OGGETTO: Risposta alle integrazioni richieste dal MIC con protocollo 0002405-P in merito a [ID: 8369] Progetto di un impianto agrosolare, denominato “Rotello 52.7”, della potenza complessiva di 52,7 MW da realizzare nel territorio comunale di Rotello (CB) e relative opere di connessione alla Rete elettrica di Trasmissione Nazionale.

Proponente: DS Italia 1 S.r.l.

Invio informazioni integrative

Figura 1 : Ubicazione del progetto "Rotello 52.7" e punti di scatto "Edifici rurali"

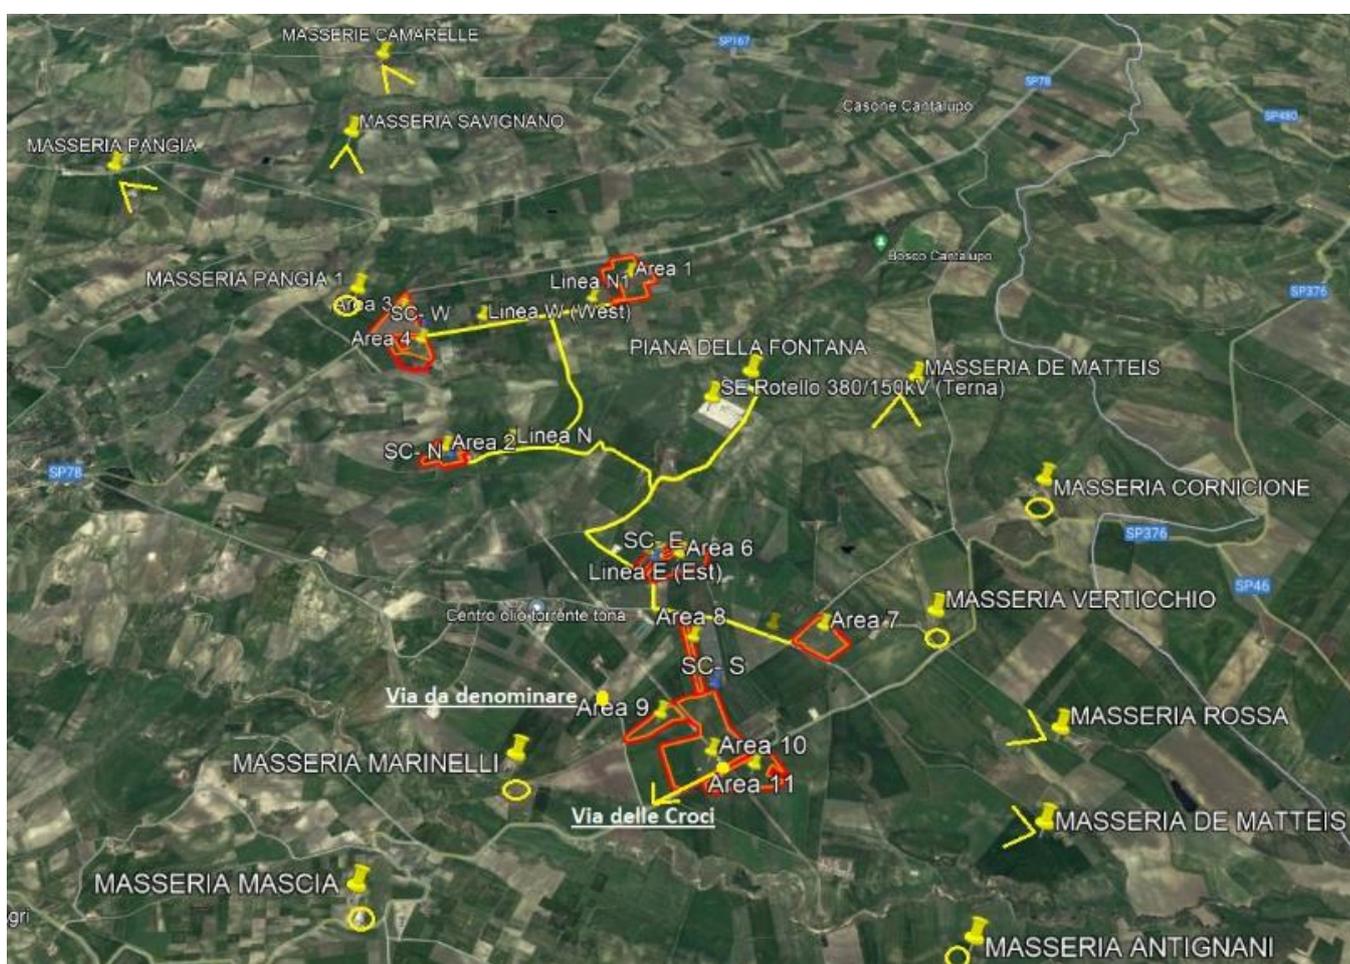
Accurata documentazione fotografica del sito di ciascun campo, con riprese da punti strategici, lungo la viabilità di accesso al sito, dalle strade di penetrazione, dai rilievi con planimetria riportante l'ubicazione dei punti di scatto.

I punti di scatto sono stati presi all'interno delle aree di intervisibilità presso gli elementi richiesti.

Figura 28 : Ubicazione scatti fotoinserimenti

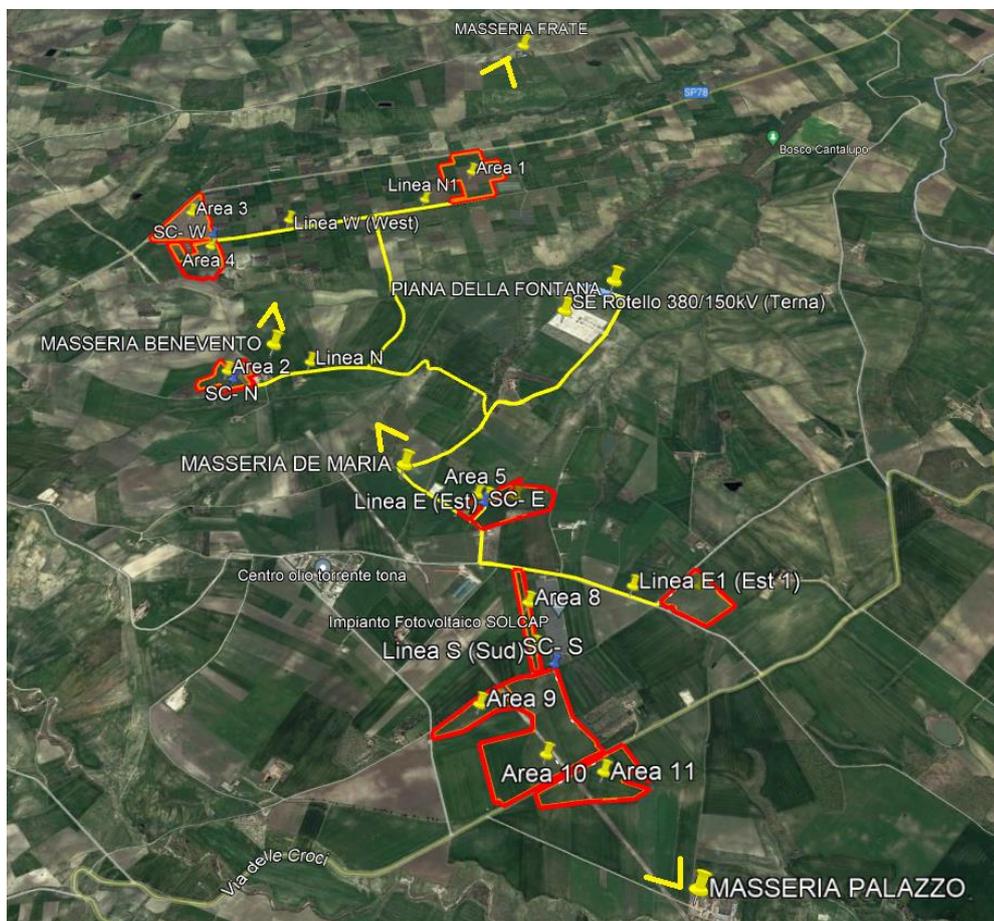
Per ciascun campo fotovoltaico elaborazione di ulteriori significative fotosimulazioni, ad integrazione di quelle depositate sul sito del MASE, da realizzare su immagini reali (non google-earth), con angolo di campo visivo prossimo all'angolo azimutale di attenzione dell'occhio umano, pari a circa 55° , in condizioni di piena visibilità (ovvero in assenza di nuvole, nebbia, foschia o condizioni di visibilità poco favorevoli alla lettura del contesto) con visuali da punti strategici e sottoposti a tutela (masserie, tratturo, strade di penetrazione) da realizzarsi anche lungo la viabilità in prossimità dell'impianto al fine di valutare la percezione dell'effetto cumulo con il paesaggio e con gli impianti esistenti, con corrispondente planimetria riportante l'ubicazione dei punti di scatto ed il cono visivo corrispondente a ciascuna ripresa. Si precisa che la lunghezza focale degli obiettivi da utilizzare per le riprese fotografiche con questo angolo di campo visivo deve tener conto, se si utilizza una fotocamera digitale, del sensore dell'apparecchio utilizzato (fattore di Crop o Crop factor). Per fornire un esempio, il campo visivo di 55° viene reso da una ripresa con obiettivo di lunghezza focale pari a 40mm se si utilizza un apparecchio Full Frame, oppure con obiettivo di lunghezza focale pari a 27mm se si utilizza una fotocamera con Crop Factor pari a 1,5.

Di seguito una breve descrizione dei fotoinserimenti realizzati e la planimetria dei punti di scatto.

La selezione è stata effettuata in base ai siti da cui fosse possibile avere una visibilità percepibile degli impianti.

- a. Fotoinserimento AGO52RT – 36a dell’opera nello scatto realizzato nei pressi di masseria Benevento individuata come edificio rurale/produttivo e ubicata a circa 110 m dal perimetro dei campi. Il confronto tra lo stato di fatto e lo stato di progetto evidenzia come l’inserimento dell’opera non introduce alterazioni significative dello skyline, ma introduce solo una modifica parziale del campo visuale ad opera dell’inserimento dei campi. Inoltre la fascia vegetazionale perimetrale, contribuisce a favorire l’inserimento dell’opera nel contesto territoriale riducendo l’effetto di antropizzazione.
- b. Fotoinserimento AGO52RT – 36b dell’opera nello scatto realizzato nei pressi di masseria De Maria, individuata come edificio rurale/produttivo e ubicata a circa 370 m dal perimetro del campo più vicino. Il confronto tra lo stato di fatto e lo stato di progetto evidenzia come l’inserimento

dell'opera non altera significativamente il campo visuale, anzi la visibilità dell'opera è minimamente percettibile, inoltre la fascia vegetazionale perimetrale mitiga e fornisce una ulteriore schermatura dei campi.

- c. Fotoinserimento AGO52RT – 36c dell'opera nello scatto realizzato nei pressi di masseria Frate, individuata anch'essa come edificio rurale/produttivo e ubicata a circa 1150 m dal perimetro del campo Area 1. Il confronto tra lo stato di fatto e lo stato di progetto evidenzia come l'inserimento non introduce significative modifiche alla visuale proposta anche senza fascia di mitigazione. L'inserimento della fascia vegetazionale consente un'ottima mitigazione dell'opera.

- d. Fotoinserimento AGO52RT – 36d dell'opera nello scatto realizzato nei pressi di masseria Palazzo, individuata come edificio rurale/produttivo e ubicata a circa 500 m dal perimetro del campo Area 11. Il confronto tra lo stato di fatto e lo stato di progetto evidenzia come l'inserimento non produce alterazioni significative dello skyline, l'opera comporta solo inserimento paesaggistico dei pannelli. Si ha sostanzialmente una sostituzione della copertura vegetale con la copertura dei pannelli fotovoltaici. La fascia vegetazionale perimetrale fornisce una discreta schermatura dei campi e la visibilità dell'opera risulta ulteriormente ridotta.
